## 東海再処理施設の廃止措置計画変更認可申請対応等について

令和6年1月22日  
再処理廃止措置技術開発センター

高放射性廃液を扱わない「高放射性廃液貯蔵場(HAW)及びガラス固化技術開発施設(TVF)ガラス固化技術開発棟以外の施設」(その他の施設)の火災防護対策についての東海再処理施設安全監視チーム第73回会合における指摘事項への回答等について

令和6年1月22日  
再処理廃止措置技術開発センター

図-3 防護対象自体が液体の場合の閉じ込め境界に対する送液配管等の整理の概要

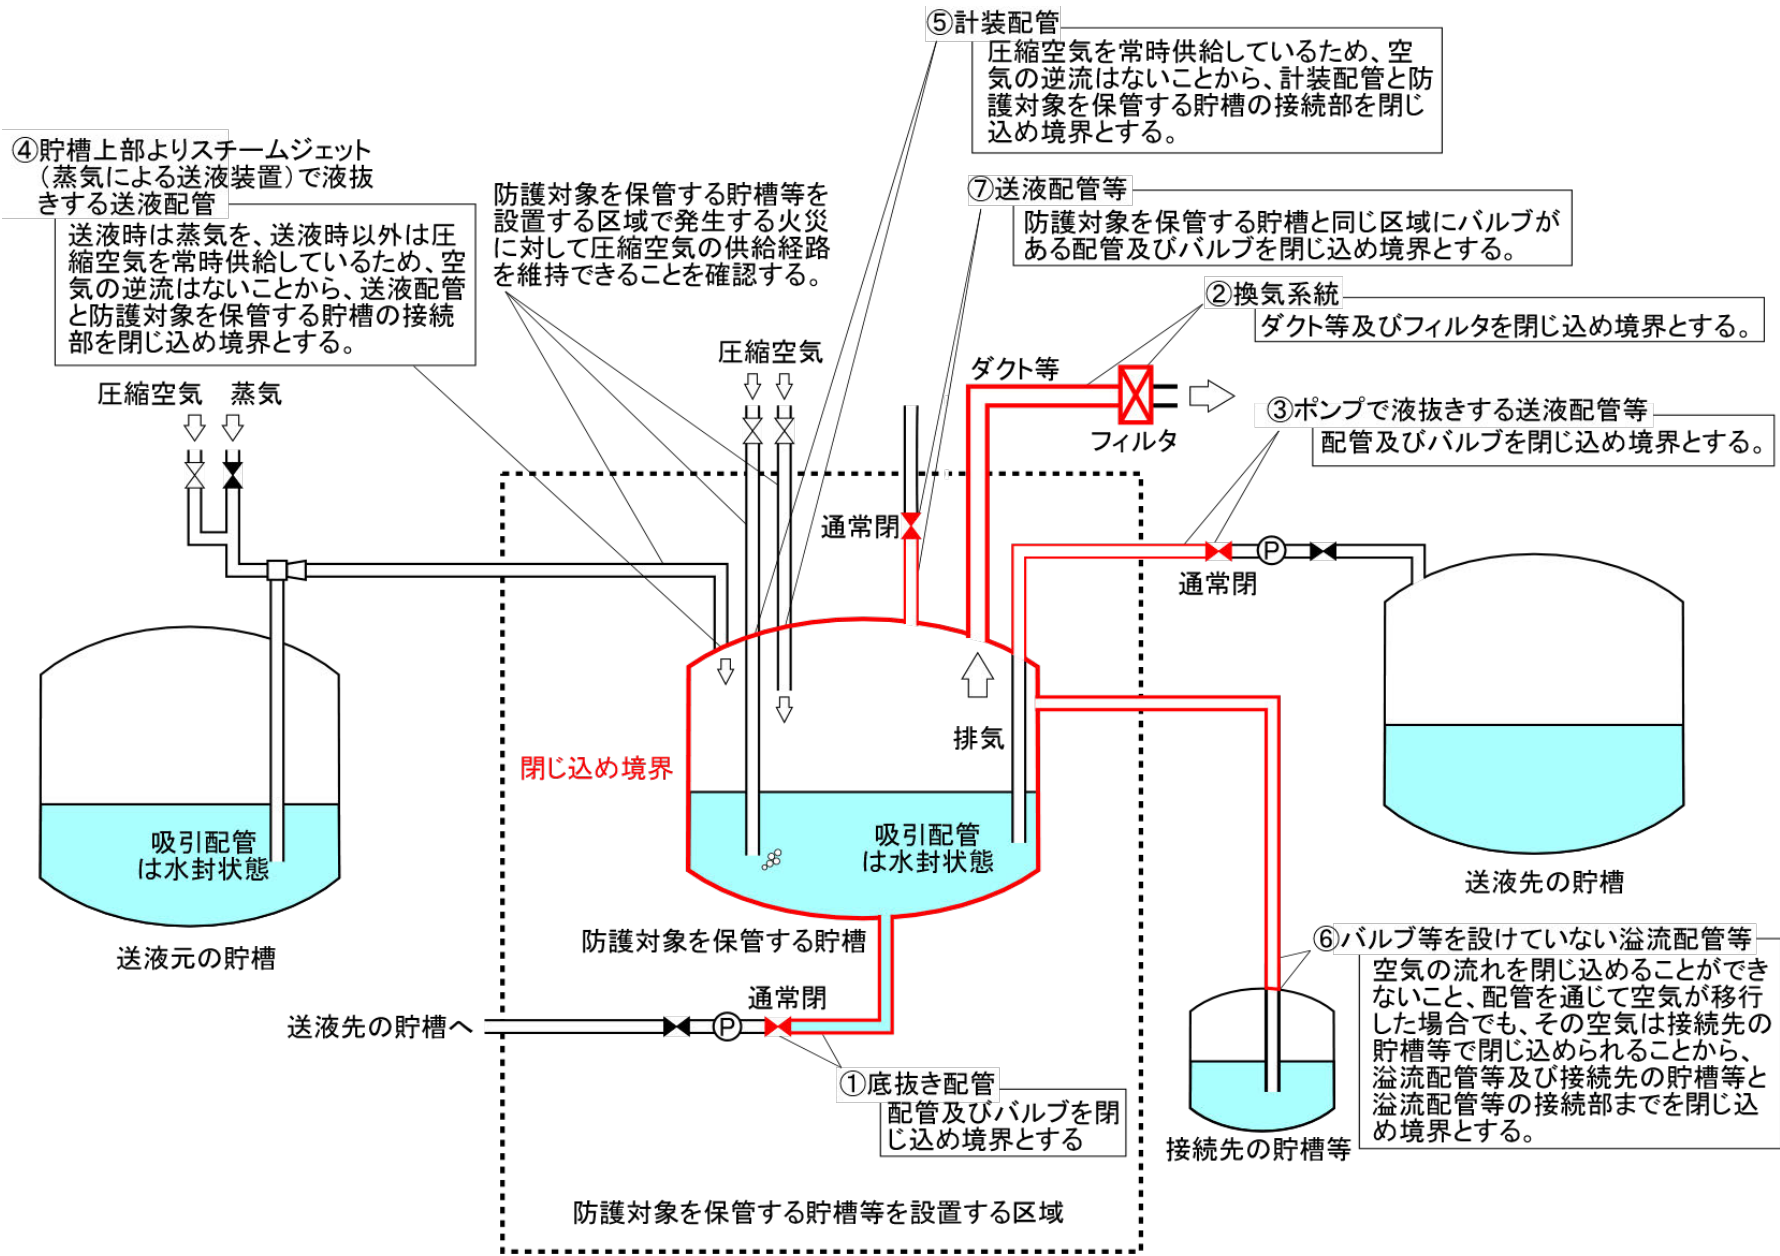
① 火災時の閉じ込め境界について、圧縮空気や、溢流配管は逆流等しないから境界を考慮しないとあるが、どこを閉じ込め境界と考えるのかを明示すること。

「別紙1 その他の火災防護における閉じ込め境界の考え方の再整理」の「図-3 防護対象自体が液体の場合の閉じ込め境界に対する送液配管等の整理の概要」に何処までが閉じ込め境界となるかを明記した。送液配管等の閉じ込め境界は以下の通り整理した。

- 常時圧縮空気を供給する送液配管及び計装配管は、空気の逆流がないことから、当該配管及び防護対象を保管する貯槽等の接続部を閉じ込め境界とする。当該配管については、防護対象を保管する貯槽等を設置する区域で発生する火災の影響がないことを確認することで、閉じ込め境界としない。
- ポンプ等で液抜きする送液配管等は第一バルブまでを閉じ込め境界とする。

バルブ等を設けていない溢流配管等には、防護対象を保管する貯槽等の空気が流入することが考えられることから当該配管と溢流先の貯槽等の接続部を閉じ込め境界とする(図-3、表-1)。なお、溢流先の貯槽等へ流入した防護対象を保管する貯槽等の空気については溢流先の貯槽等により閉じ込められる。

図-1 分析所 (CB) 低放射性分析室 (G115) のグローブボックス (G.B I-3) の分析試料の貯蔵状態

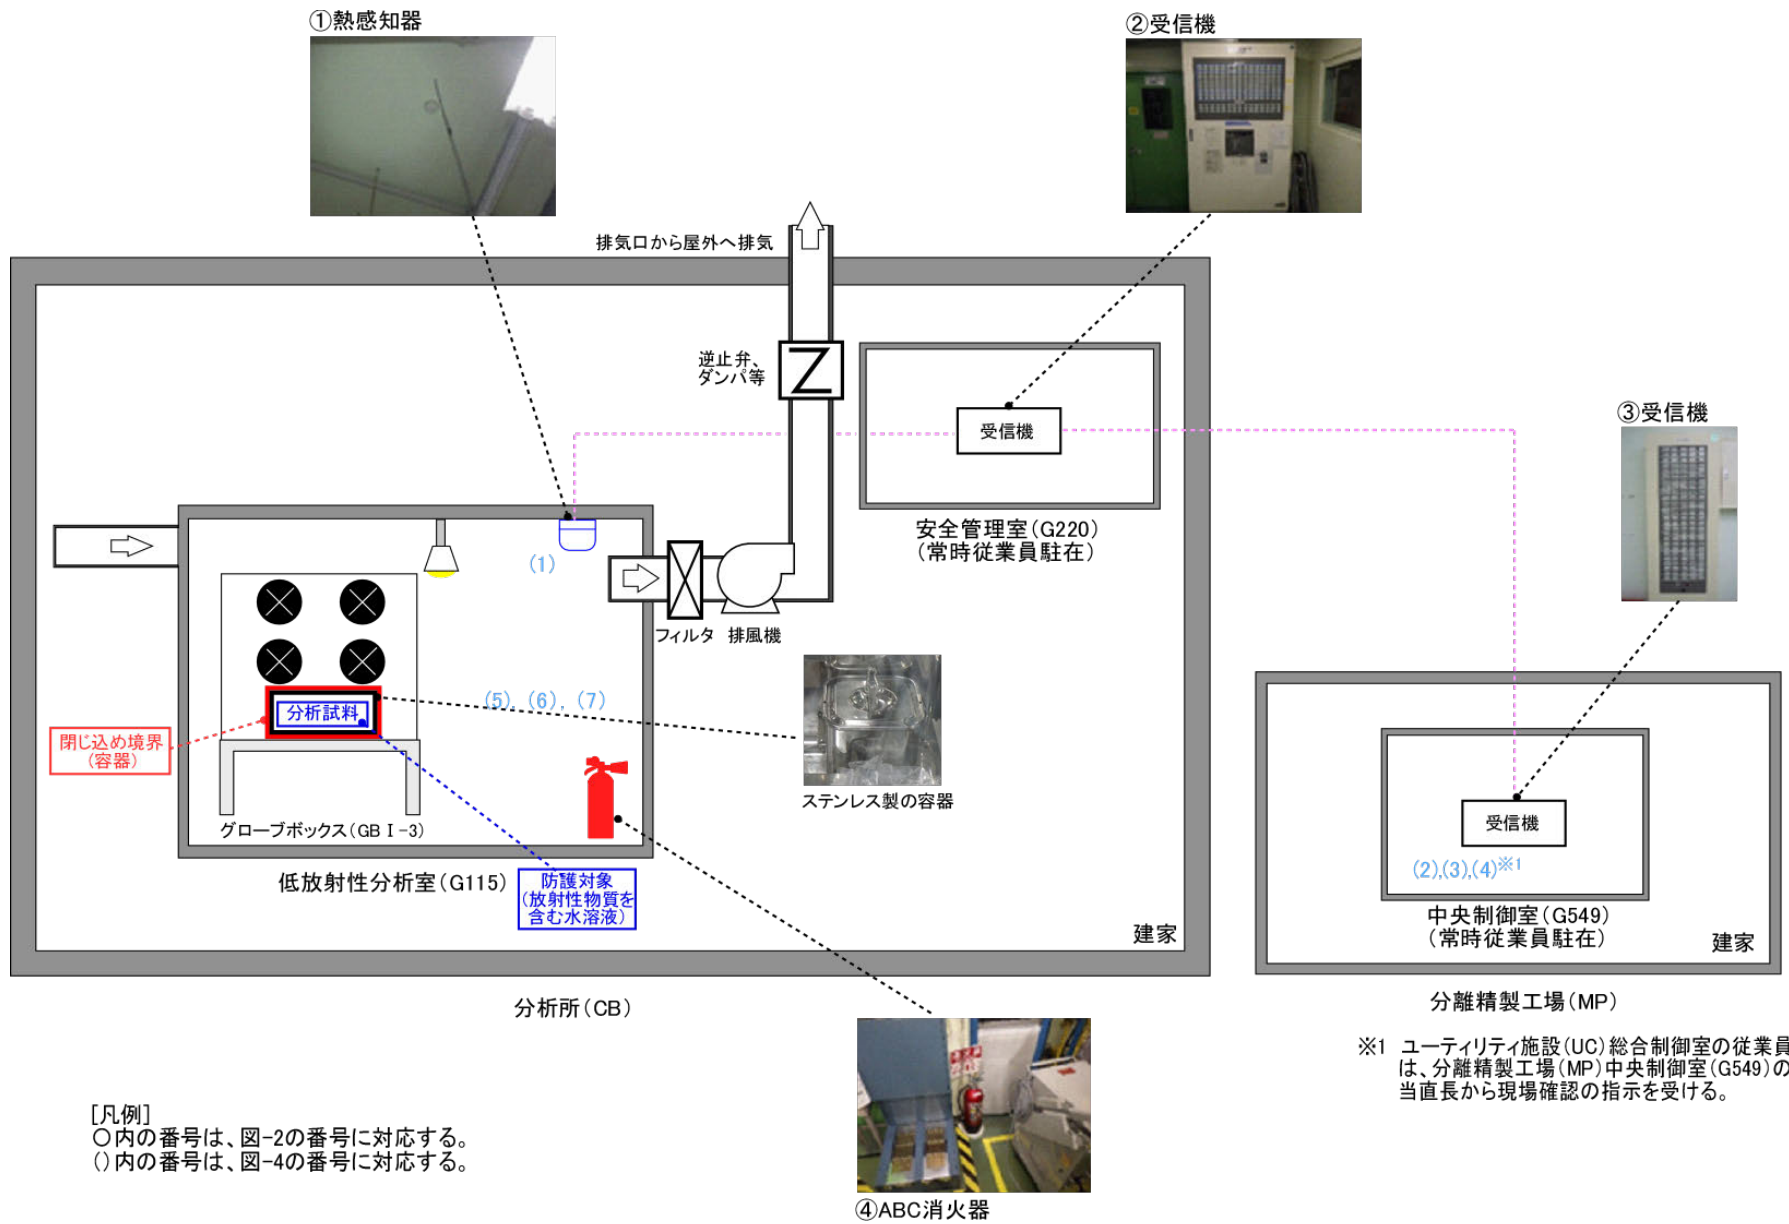
③ 分析所の低放射性分析室のグローブボックス内の分析試料に対して、分析試料を保管するステンレス製の容器の閉じ込め境界を維持できないおそれとはどのような考えで維持できないのか記載すること。また、どのように閉じ込め境界を維持するのか補足すること。

グローブボックス(以下「GB」という。)内で分析試料を保管する現状のステンレス製の容器は厚さが0.5mmであることから、遮炎性能を20分程度と評価している。

分に対して現状の容器の遮炎性能が 20 分程度であり、容器内側へ炎が到達する可能性があることから、閉じ込め境界が維持できないものとして評価している。当該内容は「添付-4 分析所(CB)低放射性分析室(G115)のグローブボックス(G.B I-3)の分析試料等」に追記した。

火災感知後に常駐する従業員が速やかに(火災感知後 5 分以内に)初期消火を行う改善を図るとともに(令和 6 年 1 月末まで)、分析試料を保管するステンレス製の容器については、GB 内火災時に炎が容器内側へ到達することがないように遮炎性能の高いものへ変更する(令和 6 年度末まで)。改善後の容器は、厚さ 1.5 mm 以上の金属容器(遮炎性能 1 時間以上)に変更することで、火災発生から初期消火までに要する時間(35 分)に対してステンレス製の容器の閉じ込め境界を確保する。

○確実に閉じ込め境界を維持できるようにするため、グローブボックス内で分析試料等を収納する容器は更に遮炎性能を有するものへ変更する(令和6年度末を目途に実施)。
